# Vorstellung Brandschutzvorkonzept „Globe Theater Schwäbisch Hall“

**BRANDSCHUTZKONZEPTION**  
 Überarbeitung an die Feuerwiderstandauer der Bauteile und der Flucht/Rettungsweg

Objektbezeichnung: Globe Freilichttheater  
 Anlagenpark Unterwöhrd, 71593 Schwäbisch Hall

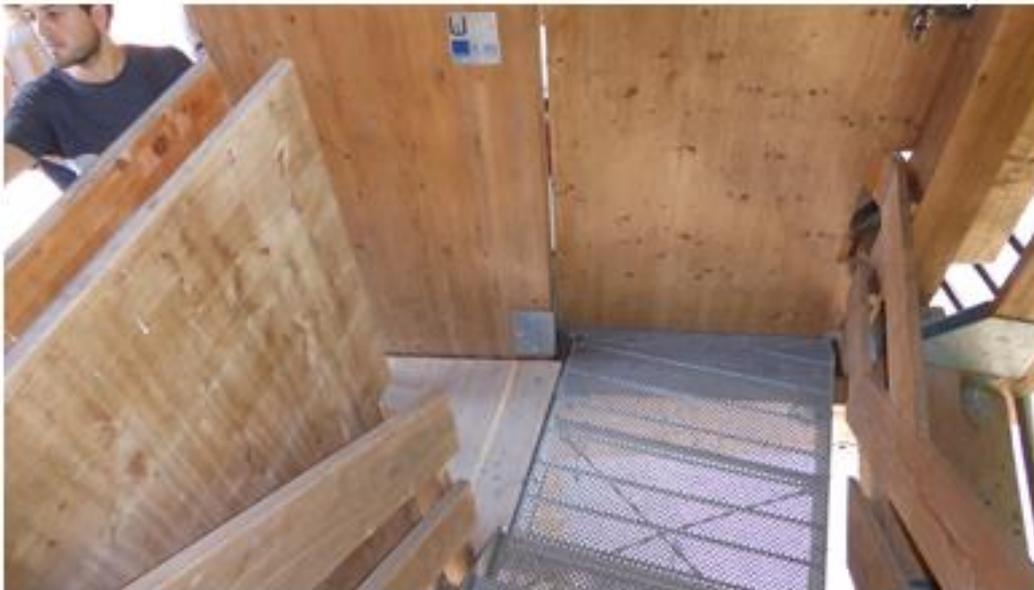
Unsachgemäße Verkabelung für  
Bühnentechnik und allgemeiner  
Stromversorgung

*Erhöhte Brandgefahr durch  
Elektroverlegung*

**Bild 7:**

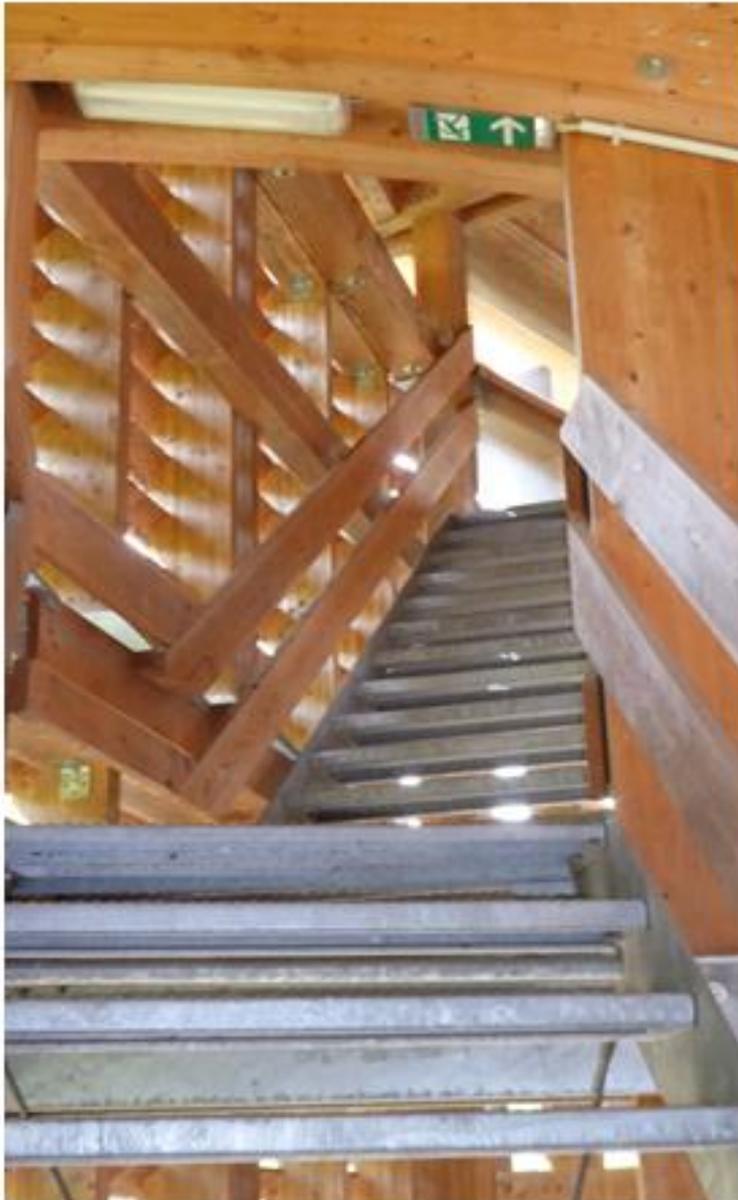
Die leistungsstarken Strahlen der Bühnentechnik einschl. notwendiger Verkabelung entsprechen nicht den Vorgaben aus der VersammlungsstättenVO

*Erhöhte Brandgefahr durch Elektroverlegung*

**Bild 9:**

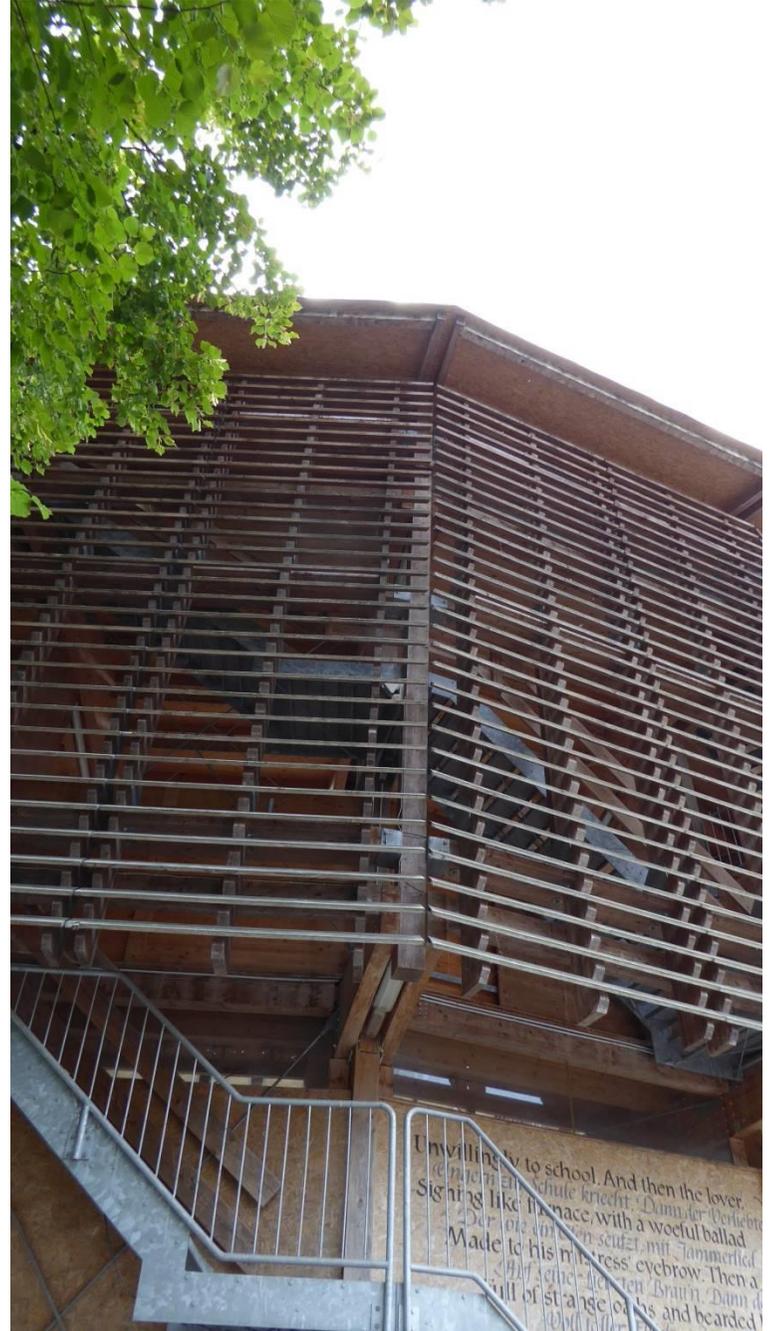
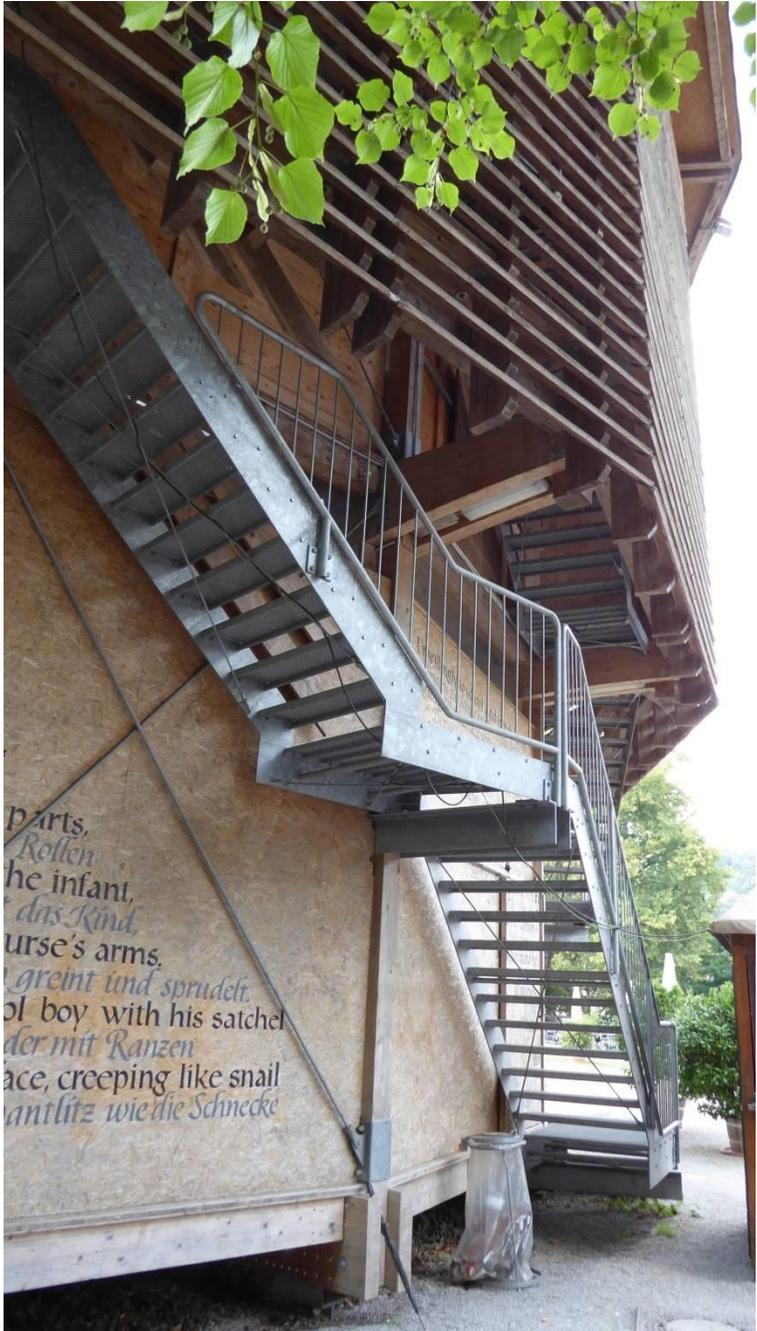
Die Treppenbreite entspricht nicht der VersammlungsstättenVO.

Eine ausreichende Sicherheitsbeleuchtung wurde nicht erkannt.

Die Sicherheits-/Rettungswegekennzeichnung muss angepasst werden

*Keine Grundausleuchtung bzw. schnelle Orientierung sichergestellt. Durch unterschiedliche Stufenhöhen besteht die Gefahr einer Stolperstelle im Rettungsweg.*

*Eine Vermischung der Rettungswege bzw. der Flüchtenden kann nicht ausgeschlossen werden*

**SCHNITTE A/B - EBENE 2**

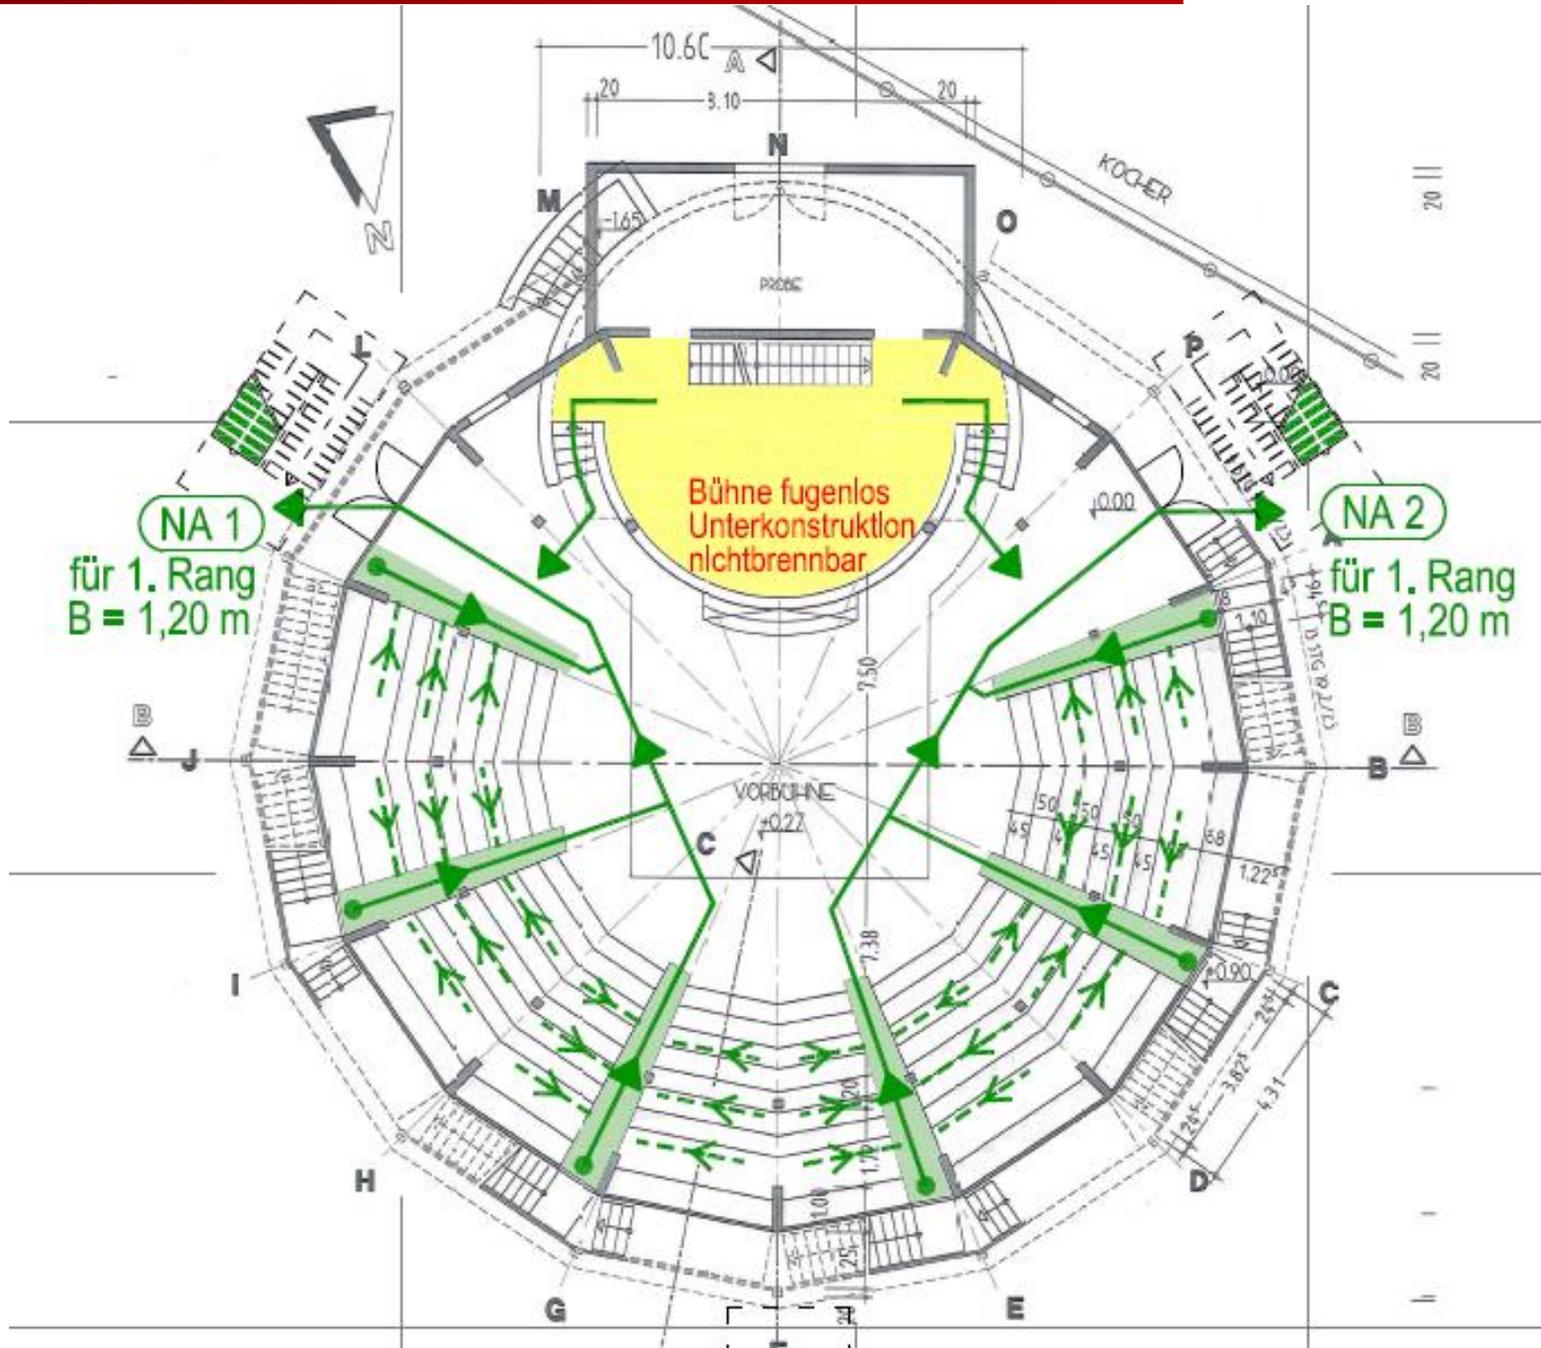
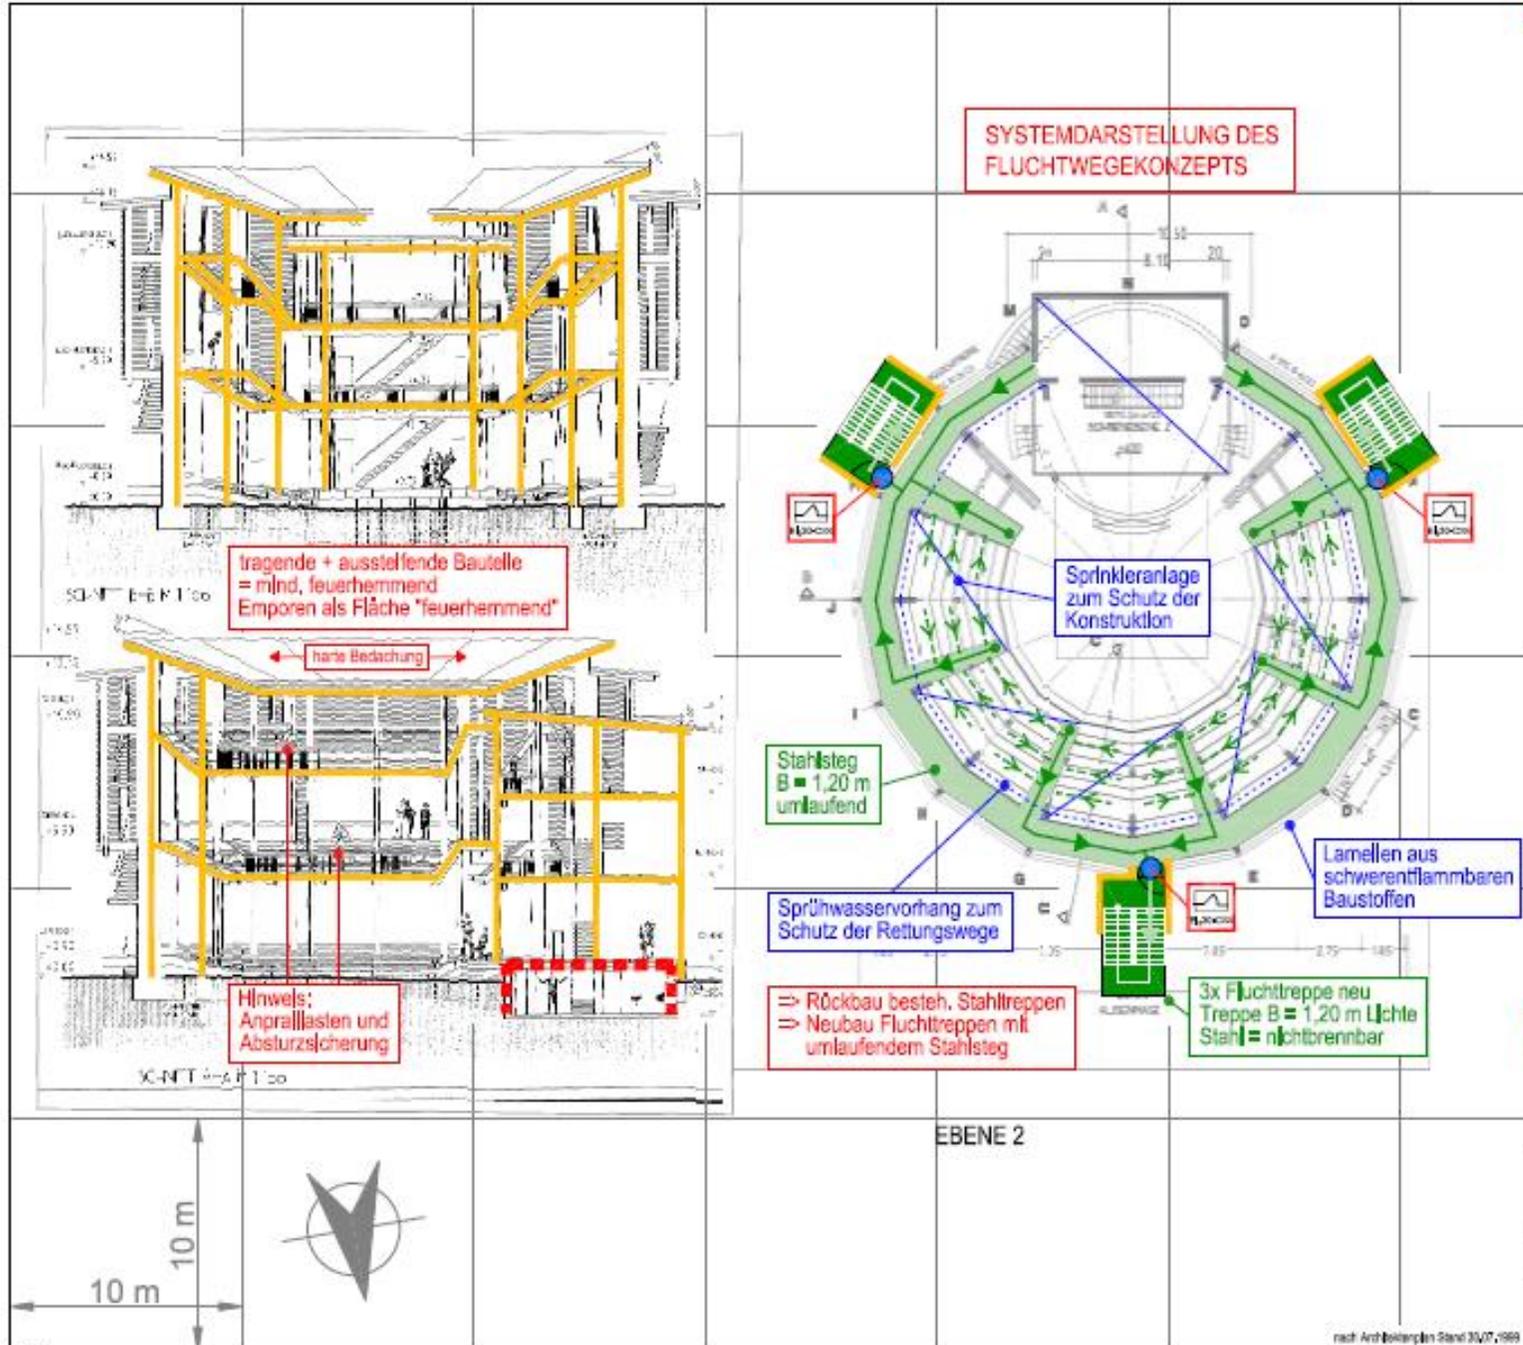
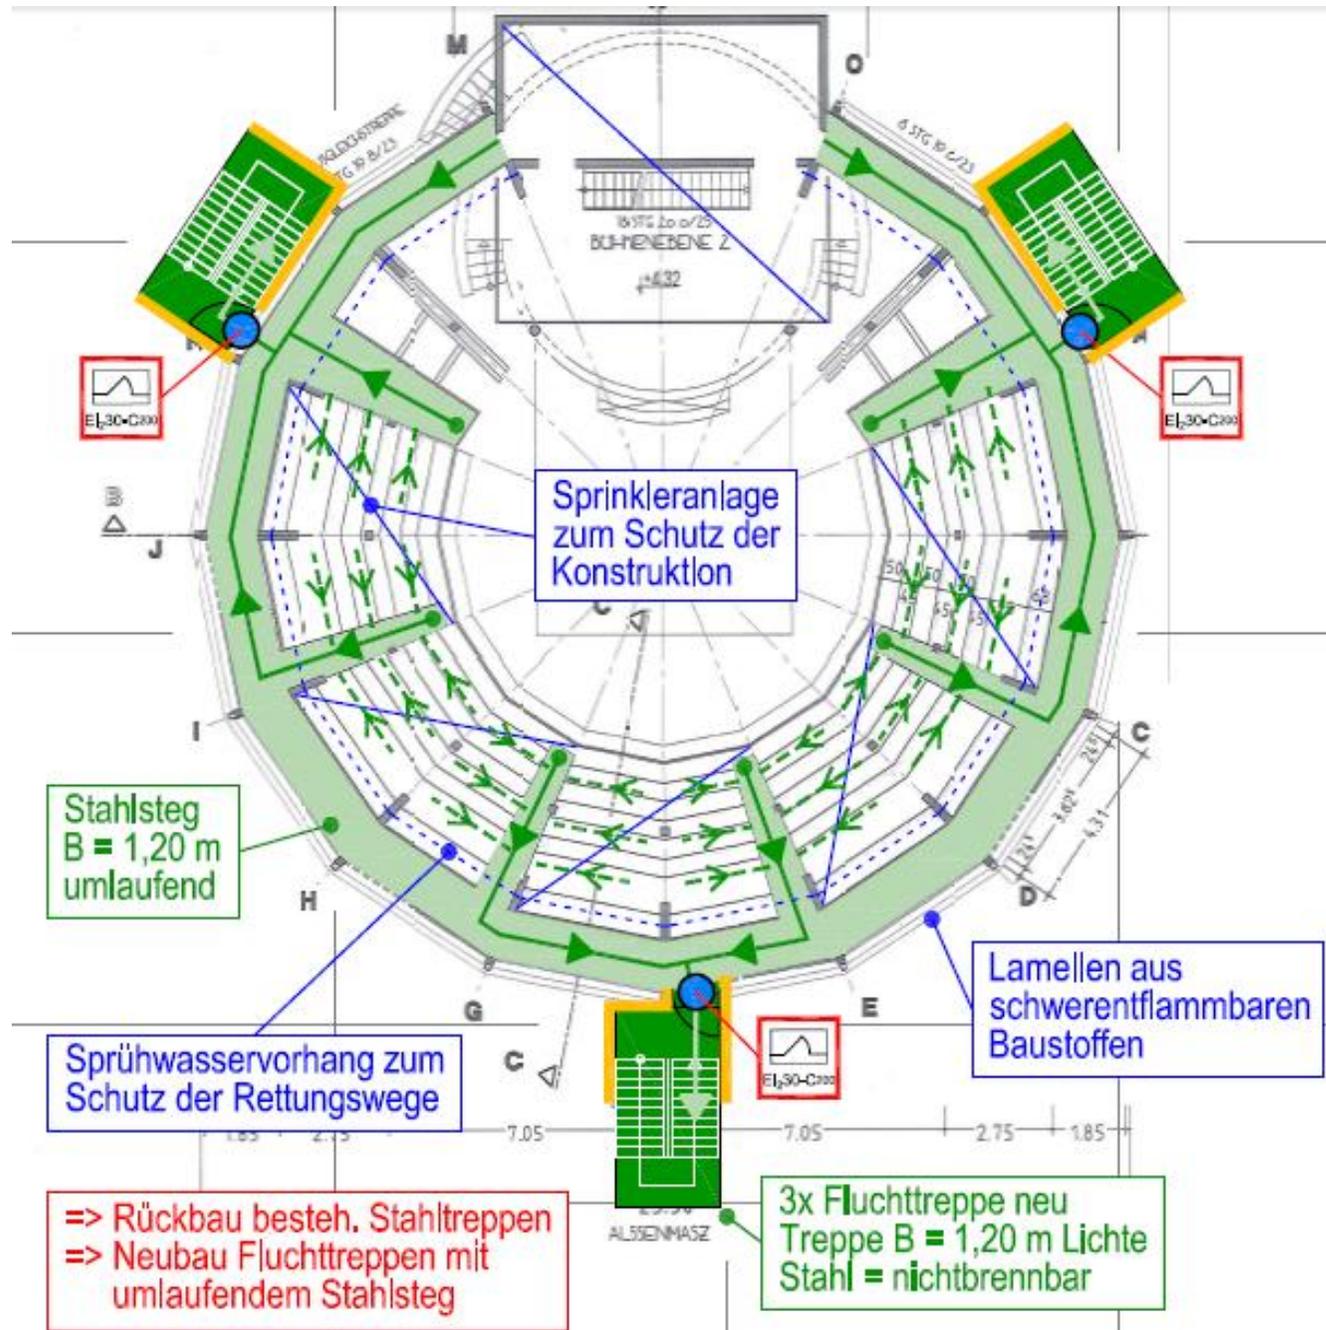
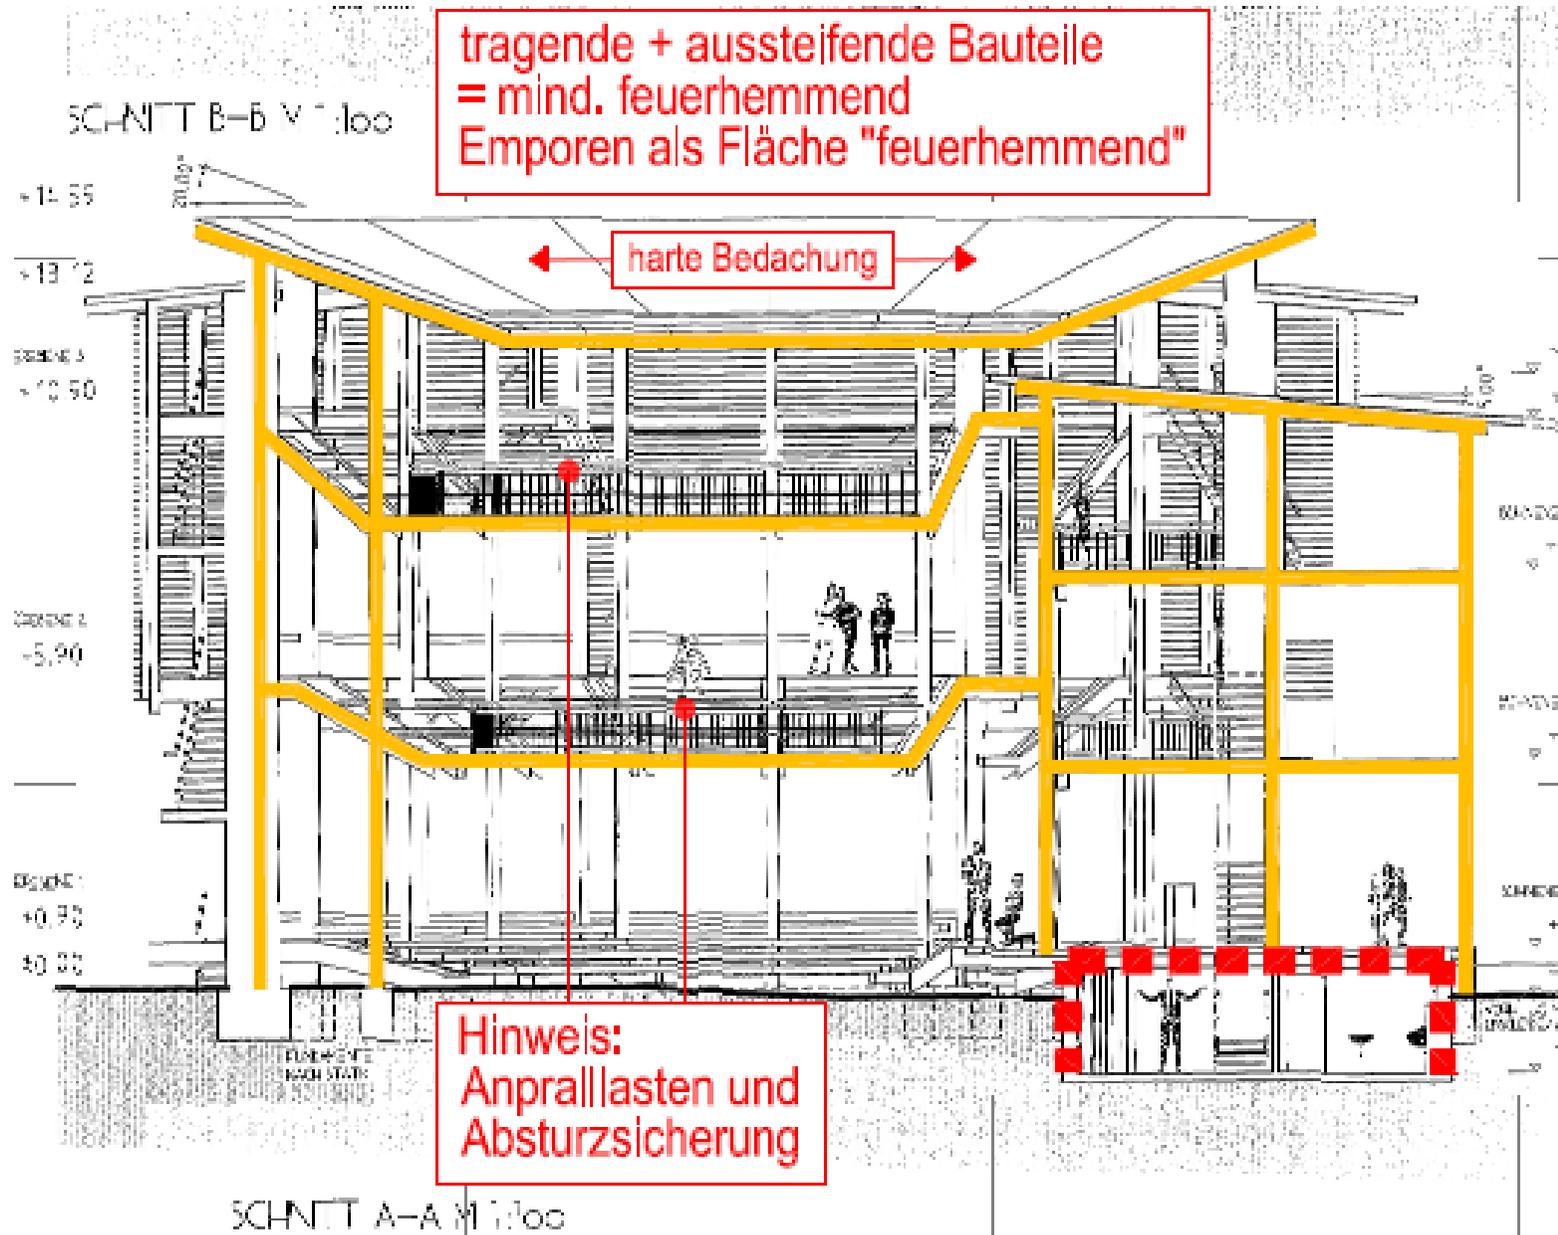
tragende + aussteifende Bauteile  
= mind. feuerhemmend  
Emporen als Fläche "feuerhemmend"

harte Bedachung

Hinweis:  
Anpralllasten und  
Absturzsicherung
